Notat

Vår referanse: 23/8683-2

Gnr. 15, bnr. 651 Kommuneantikvarens kommentar

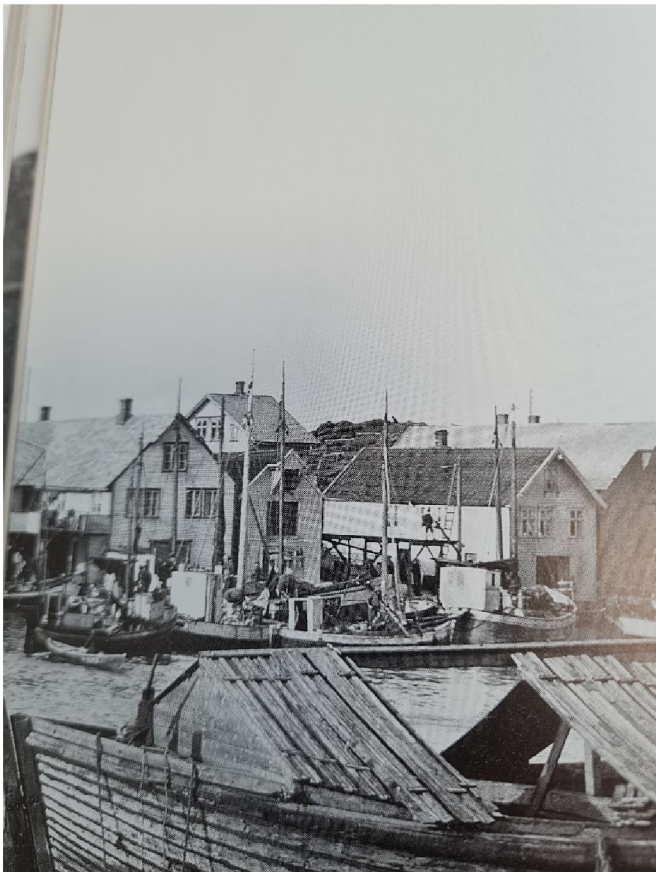
Sjøhuset på 15/651 er markert med Sefrak-trekant. Dokumentet som er tilknyttet denne registreringen viser til Holmavegen 18, dermed er Sefak-markeringen feil. Kommuneantikvaren har ingen aldersopplysninger knyttet til sjøhuset på 15/651. I bøkene «Gamle glimt» (Alsvik) finner vi eldre foto av hvordan bygget opprinnelig har sett ut. Foto til høyre skal være fra 1922.

Bygget er bygget om og har et helt annet uttrykk i dag.

For å oppnå bestemmelsens intensjon ber kommuneantikvaren om at det benyttes tradisjonelle materialer i prosjektet. Taket har opprinnelig vært takket med teglpanner. Kledning har vært av tre, på bildene ser det ut til at den har vært hvitmalt.

For å oppnå ytterligere tilpasning kan det vurderes å endre de to ytterste vindusfelt i første etasje med mindre vinduer, som i andre etasje.
